PARTS MODIFICATION LIST

主管部署 Divison	カメラサービス部 Camera Service Div.
施行年月日 Valid from	May, 2000

変更理由 REASON	生産都合			共通機種 COMMON MODEL	2463 Series	
	For efficient production.					
Previous	-----	→ --	-- ←	9384-2191-00		New

管理 No. REF No.	QS FA2463-P020
-------------------	----------------

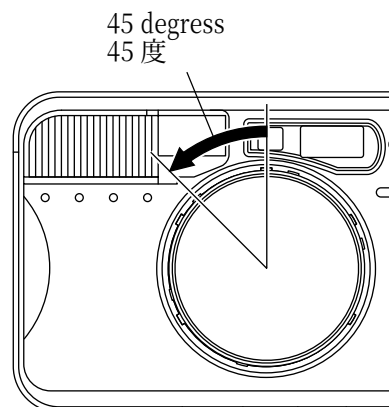
変更理由 REASON	前) ングガタ軽減 To stable the front ring.			共通機種 COMMON MODEL	2463 Series
Previous	2463-0130-01	→ ○	○ ←	2463-0130-01	New
Previous	2463-0131-01	→ ○	○ ←	2463-0131-01	New
Previous	2463-0132-01	→ ○	○ ←	2463-0132-01	New
Previous	2463-0133-01	→ ○	○ ←	2463-0133-01	New
Previous	2463-0134-01	→ ○	○ ←	2463-0134-01	New
Previous	2463-0137-01	→ ○	○ ←	2463-0137-01	New
Previous	-----	→ --	-- ←	(2463-1337-81)	New

Added./新設
FRONT RING SPACER
前) ングスペーサー

See Fig.3-2, pg. 21 of REPAIR GUIDE.

管理 No. REF No.	QS FA 2463-P021
-------------------	-----------------

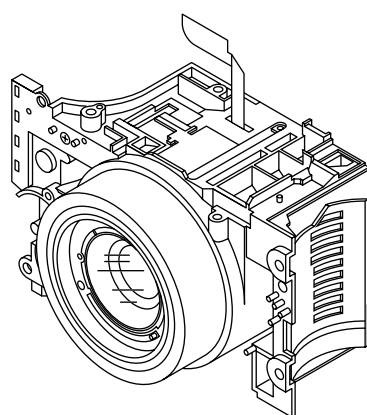
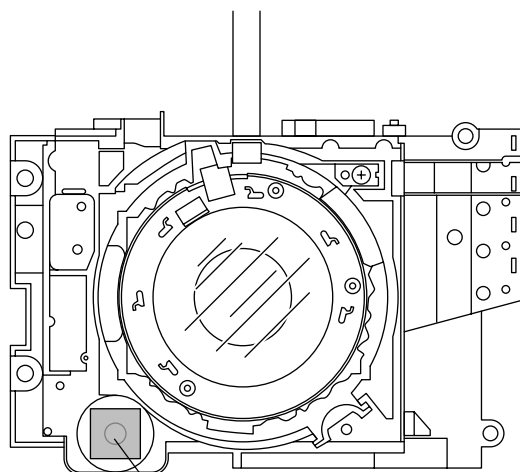
変更理由 REASON	遮光性能向上			共通機種 COMMON MODEL	2463 Series	
	For better light shielding.				2468 Series	
Previous	-----	→ --	-- ←	2463-2258-01		New

Cover the opening for #1703 (-650/-850).
1703 (-650, -850)組込み穴を塞ぐ

管理 No. REF No.	QS FA 2463-P022
-------------------	-----------------

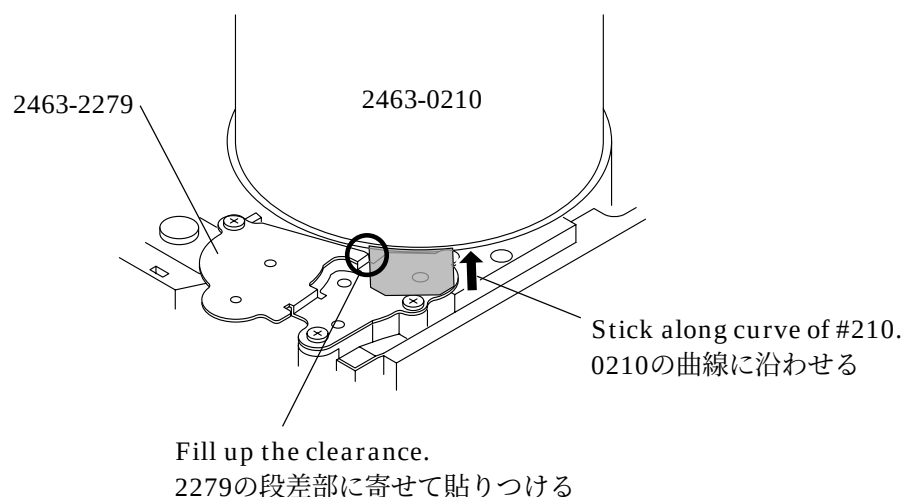
変更理由 REASON	遮光性能向上			共通機種 COMMON MODEL	2463 Series	
	For better light shielding.				2468 Series	
Previous	-----	→ --	-- ←	2463-1039-01		New

Added./新設

管理 No. REF No.	QS FA 2463-P023
-------------------	-----------------

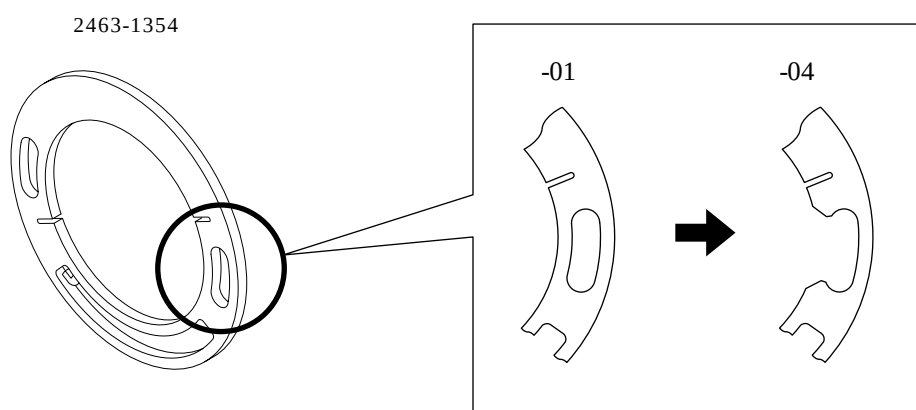
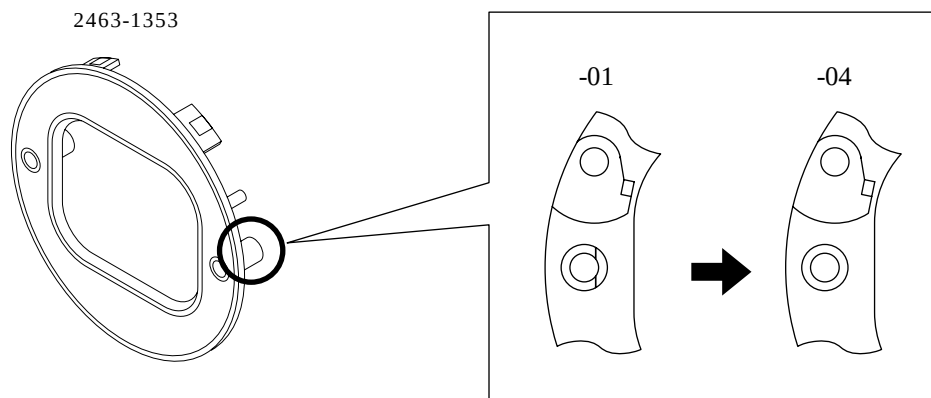
変更理由 REASON	バリア作動改善			共通機種 COMMON MODEL	2463 Series 2468 Series
	To improve barrier opration.				
Previous	2463-0210-01	→ --	-- ←	-----	New
Previous	(2463-1353-01)	→ X	X ←	(2463-1353-04)	New
Previous	(2463-1354-01)	→ X	X ←	(2463-1354-04)	New

管理 No. REF No.	QS FA 2463-P024
-------------------	-----------------

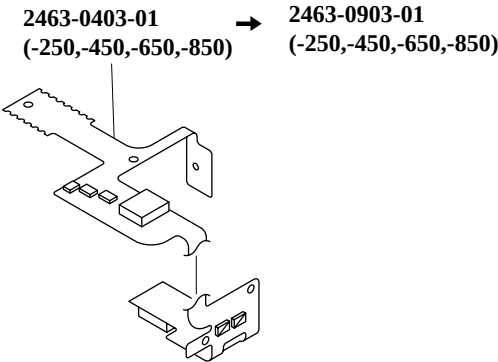
変更理由 REASON	サービス用部品として供給			共通機種 COMMON MODEL	2463 Series 2468 Series	
	Added as a service part.					
Previous	2463-0403-01	→ ○	✕ ←	2463-0903-01	New

管理 No. REF No.	QS FA2463-P025
-------------------	----------------

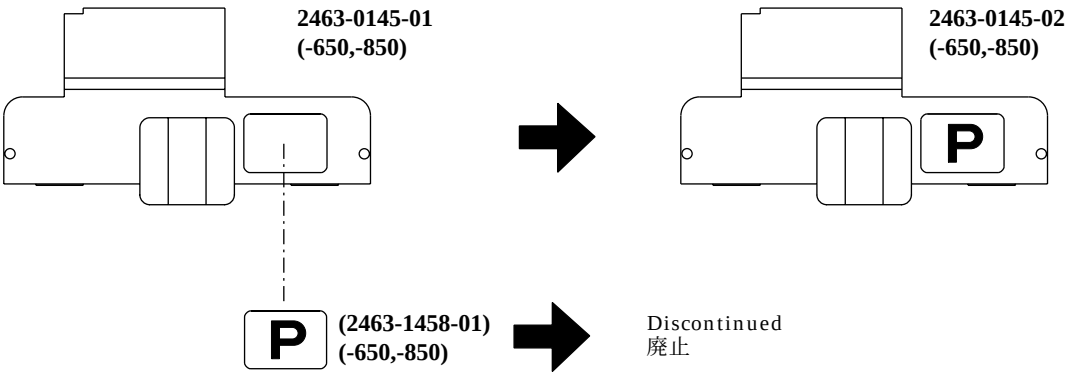
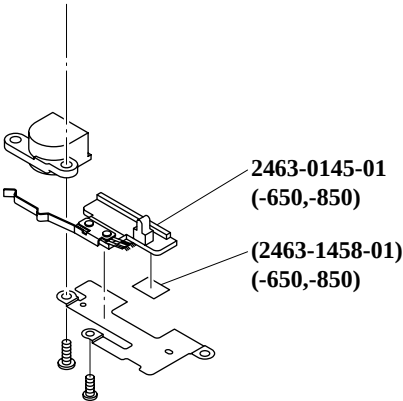
変更理由 REASON	コスト ダウン			共通機種 COMMON MODEL	2463 Series	
	Cost reduction.				2468 Series	
Previous	2463-0145-01	→ ×	× ←	2463-0145-02		New
Previous	(2463-1458-01)	→ --	-- ←	Discontinued/廃止		New

管理 No. REF No.	QS FA2463-P026
-------------------	----------------

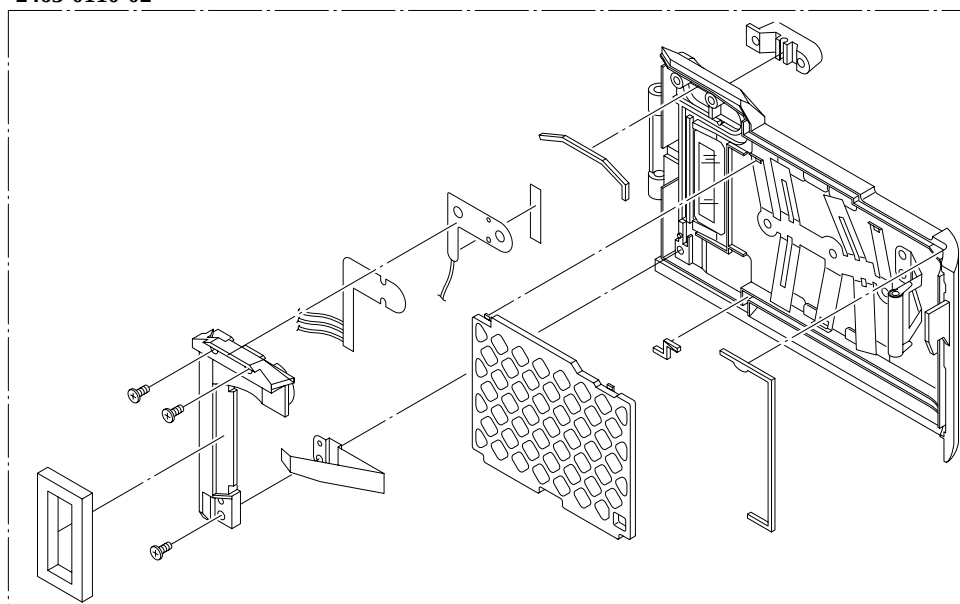
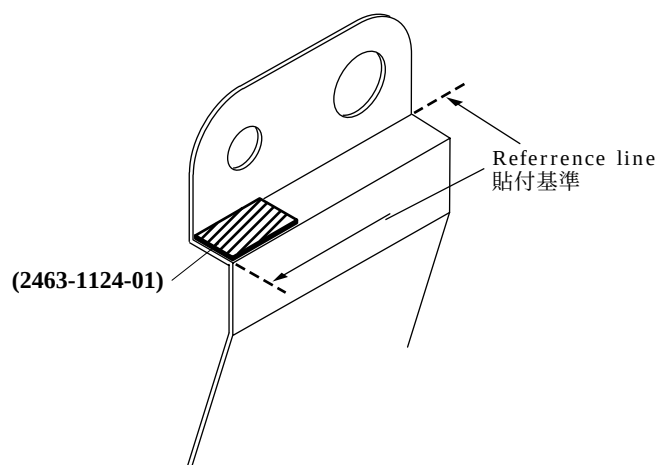
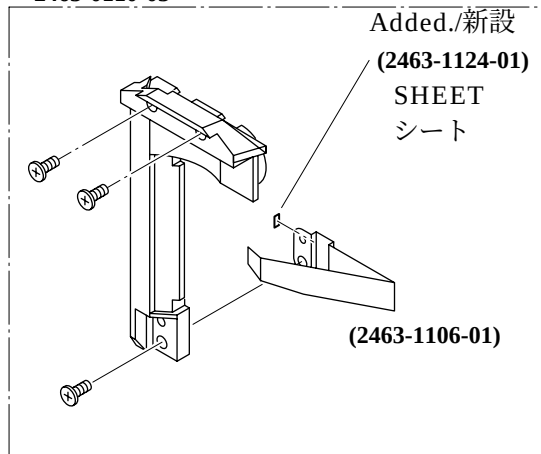
変更理由 REASON	生産都合			共通機種 COMMON MODEL	2463 Series 2468 Series
	For efficient production.				
Previous	2463-0110-02	→ ○	○ ←	2463-0110-03	New
Previous	-----	→ --	-- ←	(2463-1124-01)	New

管理 No. REF No.	QS FA2463-P028
-------------------	----------------

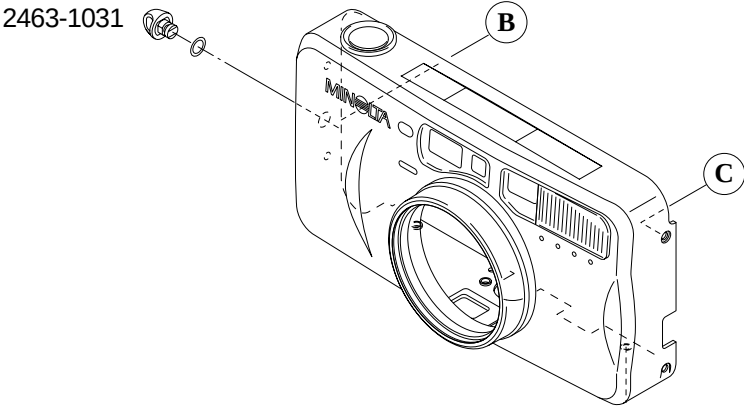
変更理由 REASON	吊環強度向上			共通機種 COMMON MODEL	2463 Series 2468 Series	
	To improve strength of strap eyelet.					
Previous	2463-1031-01	→ ○	× ←	2463-1031-03	New

管理 No. REF No.	QS FA 2463-P029
-------------------	-----------------

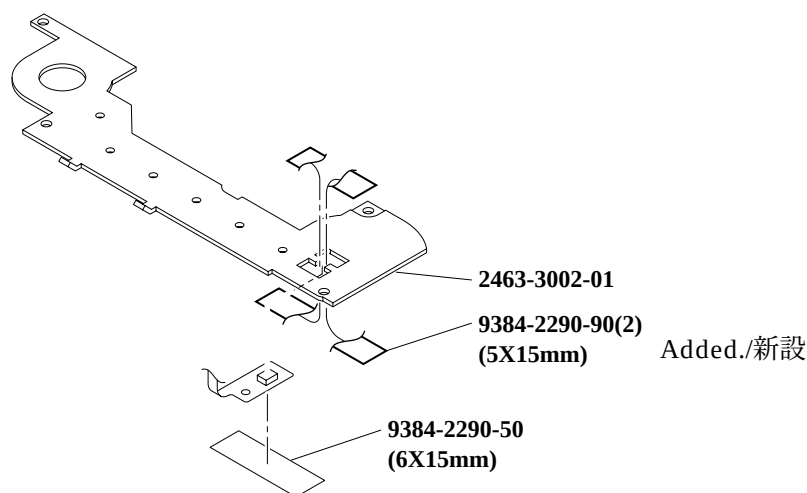
変更理由 REASON	PR信号安定化			共通機種 COMMON MODEL	2463 Series		
	To stabilize PR output signal.				2468 Series		
Previous	-----	→	--	--	←	9384-2290-90 (2)	New

The original parts configuration is adopted again to assure PR output signal.

#2463-3004-01, once discontinued in QS FA 2463-P016, is now usable.

管理 No. REF No.	QS FA2463-P030
-------------------	----------------

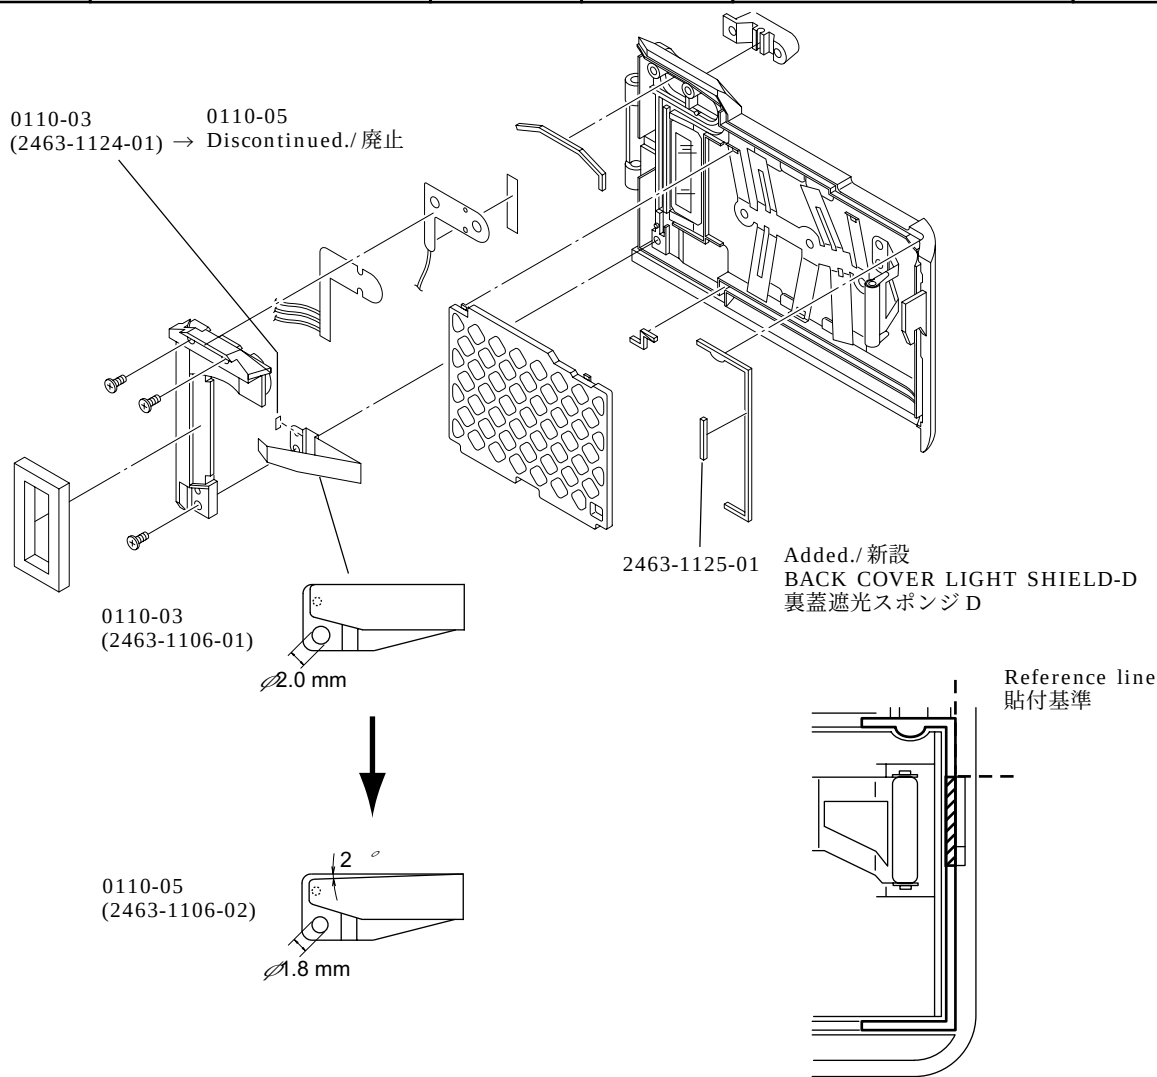
変更理由 REASON	遮光性能向上 For better light shielding.			共通機種 COMMON MODEL	2463 Series
	Previous	2463-0110-03	→ ○ × ←	2463-0110-05	New
Previous	(2463-1106-01)	→ ○ × ←		(2463-1106-02)	New
Previous	(2463-1124-01)	→ - - ←		Discontinued./廃止	New
Previous	-----	→ - - ←		(2463-1125-01)	New

管理 No. REF No.	QS FA2463-P031
-------------------	----------------

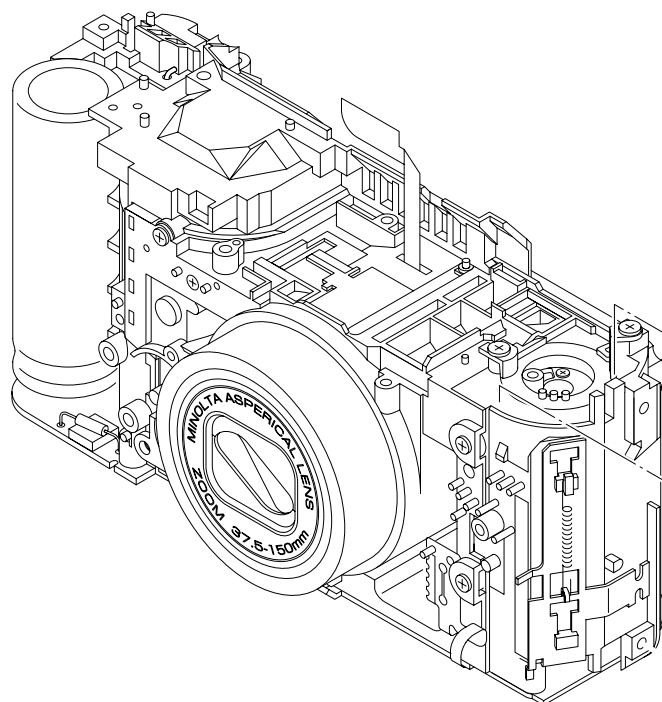
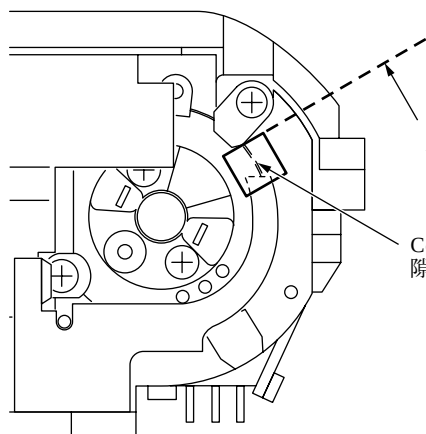
変更理由 REASON	遮光性能向上 For better light shielding.	共通機種 COMMON MODEL	2463 Series 2468 Series
Previous	-----	→ -- -- ←	2463-1613-01
			New

2463-1613-01
Added./ 新設
LIGHT SHIELD SHEET-C
遮光シート C

Cover the gap.
隙間を覆う

管理 No. REF No.	QS FA2463-P032
-------------------	----------------

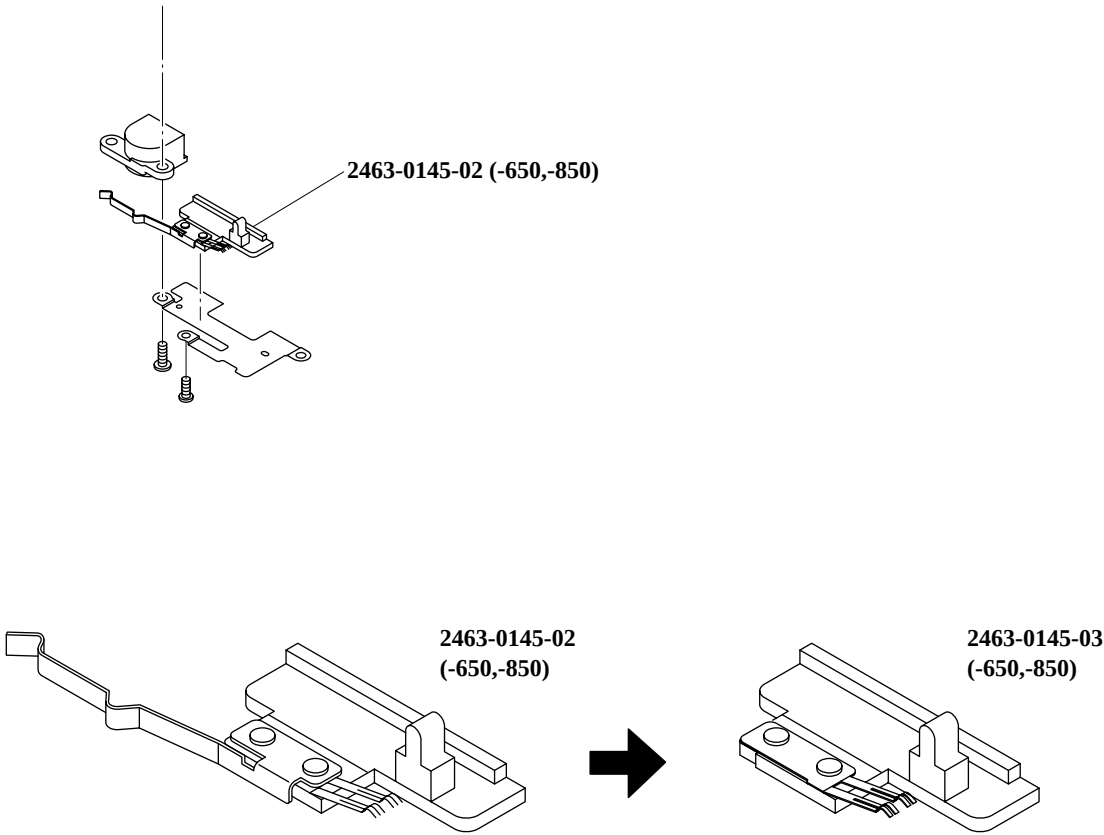
変更理由 REASON	コスト ダウン			共通機種 COMMON MODEL	2463 Series	
	Cost reduction.				2468 Series	
Previous	2463-0145-02	→ ○	✕ ←	2463-0145-03	New
